Universitätsstadt Gießen

GI 02/07 "Rinn'sche Grube"

Stellungnahmen der Öffentlichkeit sowie der Behörden und sonstiger Träger öffentlicher Belange

Gießen, den 11.04.2022

Abb.2

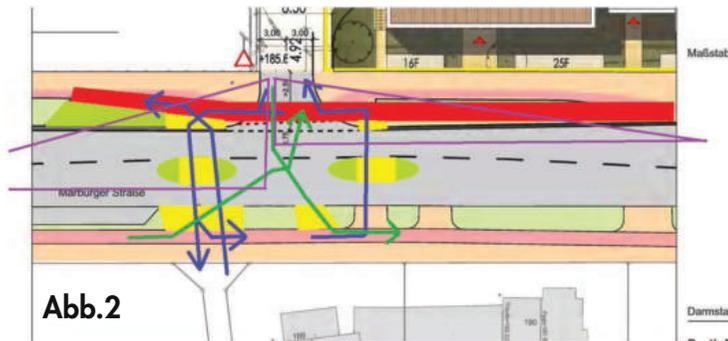
- Es bedarf Querungsmöglichkeiten für Rad- und Fußgängerverkehr, damit diese in das Neubaugebiet gelangen können und das Neubaugebiet verlassen können. Die Fahrbeziehungen für den Radverkehr sind in der folgenden Skizze in Blau (indirektes Abbiegen) und Grün (direktes Abbiegen) skizziert. Aufgrund der Radwegebenutzungspflicht, an der die Straßenverkehrsbehörde festhält, sind alle Fahrbeziehungen zwingend erforderlich, denn nur so kann das Fahrbahnbenutzungsverbot aufrecht gehalten werden.

- Der bisher als reiner Gehweg beschilderte Weg zwischen Holbeinring 101 und Holbeinring 105 sollte für den Radverkehr freigegeben werden (dafür ist er ausreichend breit) und sollte so an die Marburger Straße angebunden werden, dass er vom stadteinwärts führenden Radweg angefahren werden kann und verlassen werden kann. Die Fahrbeziehungen für den Radverkehr sind in der folgenden Skizze in Blau (indirektes Abbiegen) und Grün (direktes Abbiegen) skizziert.

Auch die Untersuchung und die Herstellung von Querungsmöglichkeiten ist innerhalb der in den Bebauungsplan aufgenommenen Verkehrsfläche möglich, aber nicht Gegenstand des Bebauungsplanes.

Die Erweiterung des reinen Gehwegs, der sich außerhalb des Plangebietes befindet, um eine zusätzliche Nutzung durch Radfahrer, ist von der Straßenverkehrsbehörde nach Umsetzung des Neubaugebietes und auch im Hinblick auf die Nutzung als Schulweg zu prüfen.

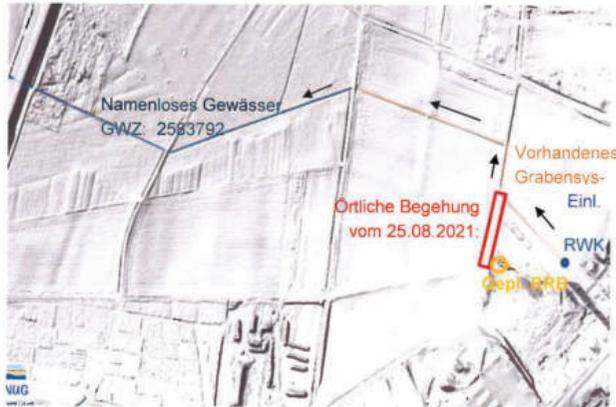
Bei meiner örtlichen Begehung vom 25.08.2021 wurde festgestellt, dass es keinen direkt an den Geltungsbereich des Bebauungsplans grenzenden Graben gibt (Gemarkung Gießen, Flur 23, Flurstück 263/3; vgl. untenstehende Abbildung), der an das nahegelegene Grabensystem anschließt.

Die Trasse zur Ableitung des Niederschlagswassers vom Regenrückhaltebecken bis in das Grabensystem, einschließlich des Auslaufbauwerks, sind als Geländestreifen im Bebauungsplan auszuweisen.

Der Anregung, im Bebauungsplan einen zusätzlichen Geländestreifen zur Entwässerung auszuweisen, wird nicht gefolgt. Die Absicherung erfolgt in anderer Form.

Hingegen wird auf eine bauleitplanerische Sicherung der Trassen für die weitergehende Ableitung des zurückgehaltenen Niederschlagswassers außerhalb des gewählten räumlichen Geltungsbereiches des Bebauungsplanes verzichtet, da hierfür kein städtebauliches Erfordernis besteht und die rechtlichen Voraussetzungen für die entsprechende Nutzung vorhandener Gräben sachgerecht auch über eine entsprechende naturschutzrechtliche Genehmigung geschaffen werden können.
